原子力規制委員会・原子力規制庁との交渉記録

日時: 2015年1月16日(金)午後1時30分～3時20分

1. 基準地震動について

図1. 川内原発の基準地震動Ss-1とSs-2、クリフエッジ、「1340ガルのM6.5の直下地震」などの応答スペクトル

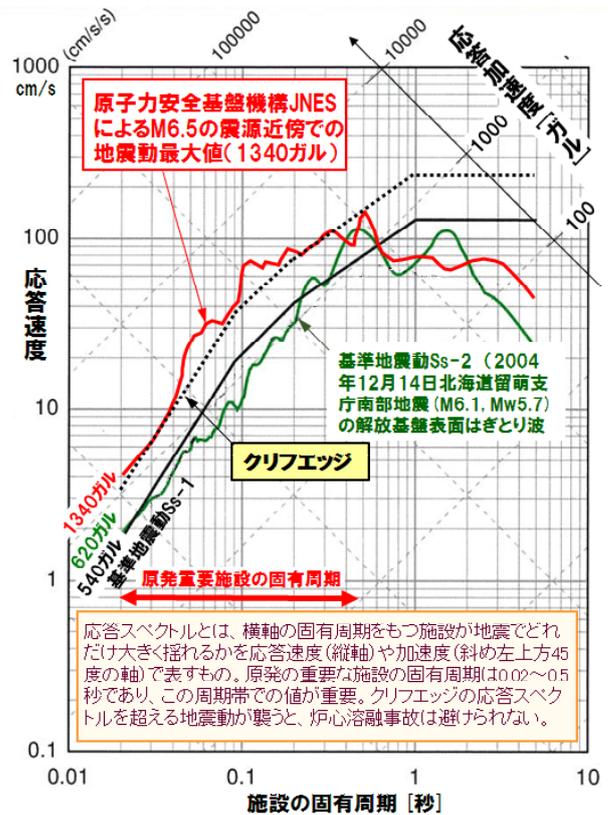
(1)原子力安全基盤機構JNESの「震源を特定しにくい地震による地震動の検討に関する報告書」(平成16年度)によれば、図1のようにM6.5の横ずれ断層により1340.4ガルの地震動が震源近傍の地震基盤表面($V_s=2600\text{m/s}$)で評価されています。JNESは今年3月に原子力規制庁へ統合されましたので、この報告書は規制庁自身の報告書でもあります。この地震動を川内原発など全原発の基準地震動として採用すべきです。ところが、原子力規制委員会・規制庁は、10月の鹿児島県内説明会で、「1340ガルの地震動は観測記録ではない」とか、「超過確率を求めるための試算であり目的が違う」とかの理由で採用しようとしていません。これらについて質問します。

(1-1)福島第一原発事故が起こる前、東京電力幹部は「15.7mの津波が福島第一原発を襲うおそれがある」と東電内部で試算しながら、「これは仮想の計算値であり、発生確率は小さい」として無視しました。原子力規制委員会が1340ガルの地震動を採用しない理由もこれと全く同じです。1340ガルの地震動が実際に観測されない限り基準地震動として採用しないのであれば、15.7mの津波が実際に来ない限り対応しないとした東電幹部およびそれを容認した原子力安全・保安院と同じだと私たちは考えますが、いかがですか。違うのであれば、どのように違うのか具体的に説明してください。

(回答)これはあのう、今年の7月でしたっけ、ご質問を頂いて、その場でもご回答をさせて頂いていたと思いますけれども、15.7mの津波が福島第一原発を襲うおそれがあるという試算がありながら無視をしましたと。それで、1340ガルの場合も同じなんじゃないかということなんですけれども、東電の15.7mの試算については、震災の4日前だったんですけども、3月7日に東電から、その前に東電では検討していたらいいんですけども、震災の4日前に我々のほうも、報告を受けました。元原子力安全・保安院のほうですけども、報告を受けました。そのときも、早急に工事をするようにと

いう指示をしたのですけれども、津波が来たということもございました。ここで、1340ガルのJNESの話と対比をされていますけれども、私も、そこで一つ大きな違いがあると思っているのは、その15.7mの試算については、まさに日本海溝沿いで断層モデルを設定した上で、それに基づいて、まさに津波の試算を行った結果、15.7mというふうな数字が出てきたというものです。これは、昨年夏からもご説明させて頂いておりますけれども、JNESの1340ガルの試算については、どこにもないというか、仮想的な地盤を設定した上で、超過確率を参照するために地震動を試算したものだということ、立地のものでやっているかどうかという点で大きな違いがあるんじゃないかと思っています。

図2. 2004年北海道留萌支庁南部地震M6.1(最上部の緑の実線)とJNESの縦ずれ断層によるM6.0の地震の応答スペクトル(最上部の赤い破線が最大値)

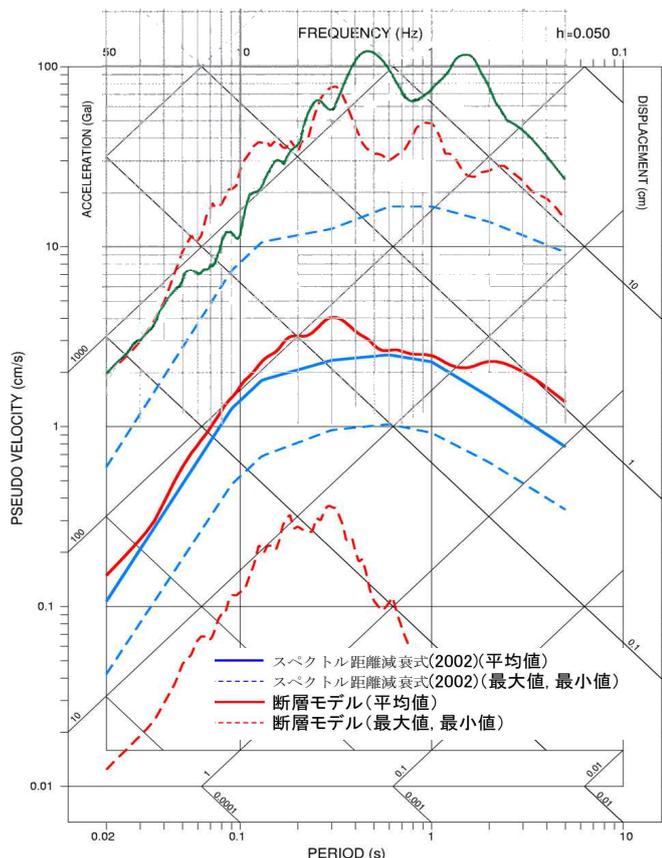
(1-2)原子力規制委員会は「(1340ガルの地震動は)厳しいパラメータを設定して評価した結果」と主張していますが、図2のように、川内1・2号で採用された2004年北海道留萌支庁南部地震(M6.1、傾斜角25度、 $\sigma_a=27.9\text{MPa}$ と 12.9MPa 、 $F_{max}=5.5\text{Hz}$ 、アスペリティ上端4~6km)の応答スペクトルは、これにほぼ対応するJNESの縦ずれ断層による地震(M6.0、傾斜角45度、 $\sigma_a=19.1\text{MPa}$ 、 $F_{max}=11.9\text{Hz}$ 、アスペリティ上端5.1km)の応答スペクトルの最大値(606.5ガル)とほぼ同等です。したがって、JNESの断層モデルによる地震動評価の最大値は極めて起こりにくい地震動ではなく、ごく当たり前に起こりうる地震動だと私たちは考えますが、いかがですか。

(質問)そういうふうにされてもですね、実際の仮想の岩盤で計算した結果というのはここ(図2)に書いてある赤い線というのが、M6.0の縦ずれ断層、これ、傾斜角が45度ですけどね、これに対する最大値をなぞったのがこの赤い線ですよ。留萌の地震観測記録で川内原発の解放基盤表面に焼き直したのが、この緑のやつです。これを両方比べて頂きますと、大体合ってますよね。合っているというか、最大で、JNESが調べた縦ずれ断層の最大値と留萌の地震観測記録がほぼ一致するんですよ。ということはね、JNESがやった縦ずれ断層の地震動の評価、最大値を持ってしても、ごく普通に観測されているデータの値とほぼ同じであって、これでもまだ小さすぎると。前回ね、第2回目の7月29日の交渉のときに、これをお見せしましたよね。そのときに、私たちからこれ(図2)を示されて、そう言われて、黙られましたよね。確かにそういう厳しい条件ではないということで、うなずかれました。ですよね。ということは、仮想の地盤というのは、そこから上の地層とかによる増幅とかは入っていません。これは地震基盤での評価ですからね。地震基盤での評価ということになりますと、他の原発でもほとんど整合するはずですよ。そこから解放基盤表面への増幅というのは敷地ごとに考慮したらええだけの話で、ここ(図2)に出ている地震動の評価、赤い線というのは、地震基盤2600m/sですよ。川内は1500m/sですかね。だから、それよりもまだ軟らかい地盤での評価です。そういう意味からするとね、解放基盤表面に直すともう少し上がるかも知れませんが、基本的に、この留萌の地震観測記録とほぼ合う、最大値でもね。わかりますか？ということ、JNESの地震動評価、これは仮想岩盤を想定してますけども、決して、架空の現実離れた解析ではない、というのはこの事実を持ってしても明らかじゃないですか。

(回答)1340ガルの地震動は発生確率が小さいという理由で規制基準にない判断基準を持ち込んで主張するのであれば、規制基準に反するんじゃないかということなんですけども、発生確率が小さいからこれを採用していないというわけではなくて、あくまでもこれはパブリックコメントの回答の中にも書かせて頂いておりますけども、まさに、基準地震動の超過確率、どの程度の超過確率になるかというものを試算した、仮想的に試算したものなので、これをそのまま原子力発電所にそのまま当てはめるということは適当ではないというふうに考えてます。

(回答)あ、まさに仮想の地盤での評価なので、直接適

用できないというふうにされているだけで、まさに仰っているように、留萌の地震動というのは、たぶん今までの従来考えられていたような地震動、Mw5.7というレベルでの地震動の予想を超えるような大きな地震動だったというのはまさに事実でありますので、こういうものを震源を特定せず策定する地震動として、こういう観測記録というのを適用していくのが大事なんじゃないかというふうに我々は考えております。

図3.九州電力による「始良カルデラに関する監視体制の移行判断基準(案)」(九州電力「川内原子力発電所 カルデラを対象とした火山活動のモニタリングについて(コメント回答)」,第113回原子力発電所の新規制基準適合性に係る審査会合(2014.5.16))

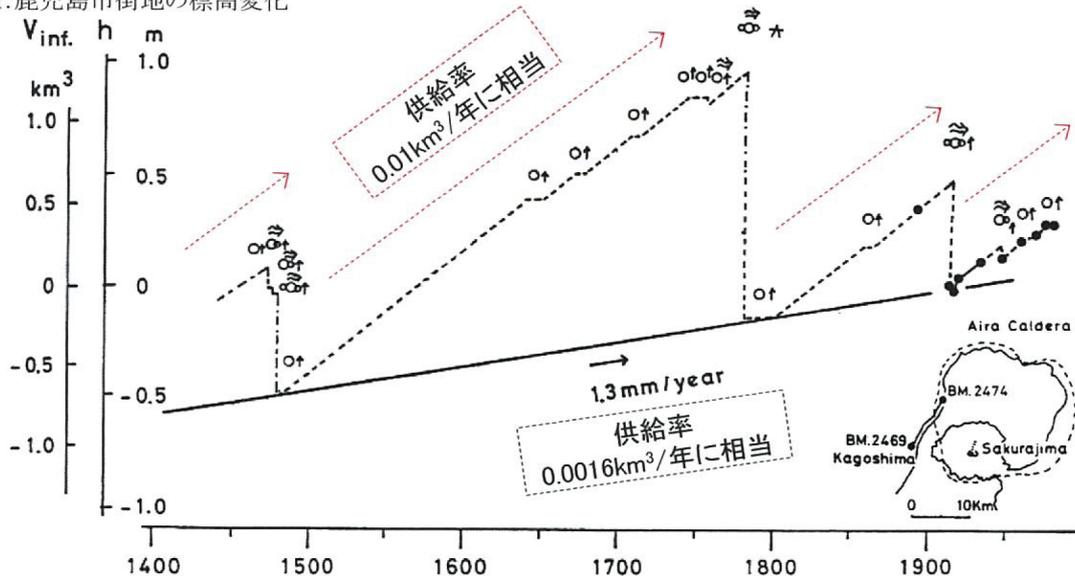
(5)九州電力は図3のように、マグマ供給率が現状から5～10倍になれば、監視体制を「注意」から「警戒」へ引き上げ、それがカルデラの活動によると判断されれば「緊急」へ引き上げて「対処準備・燃料体等の搬出等」へ移行するとしています。ところが、九州電力はこの時点でも破局的噴火まで「60年以上」の余裕があると見なしており、保安規定でも核燃料の搬出などの計画を組む段階へ移行するにすぎません。これについて質問します。

(質問)火山のほうに行きますけど、先ほど、火砕流が来てしまったら終わりだということは仰いましたよね、後は、実際にカルデラ噴火が起こるかどうかが問題で、その確率は小さいと評価をされたと、ね。問題はここですよ、今、保安規定のほうで検討されている、この地殻変動を評価して、5~10倍になったらカルデラ噴火の活動か、桜島の噴火かを見てカルデラ噴火だったら燃料体の搬出等をやらないといかんというふうに仰った。ここで問題なのは、この予兆が検知された段階で、まだ60年以上の余裕があるという、この

九電の評価ですよ。原子力規制委員会として、これは妥当だという評価で、今、保安規定等の審査をやっている、そういう評価でいいですか。

(回答)この数字自体が妥当かということについては、我々は評価をしてません。60年で本当にいいのかという、そういう評価というのはしていません。

(回答)まさにそのう、60年とかですね、そういうオーダーがどうなのかということについて我々は評価をしてなくて、ここでまさに、島崎先生と九電とのやりとりというのはそれを反映したものですけれども、まさにこの図(図3)を見ながら、マグマ供給率が10倍以上に上がったような段階で燃料搬出等とかの話になっていたわけですけど、それでは遅いんじゃないですかという指摘で、このやりとりがあったんですけれども、まさにできるだけ早い段階で、やはり供給率がある程度変化してきた、できるだけ早い段階で原子炉の停止をしたり、燃料の搬出をしたりするというのが大事だと思います。
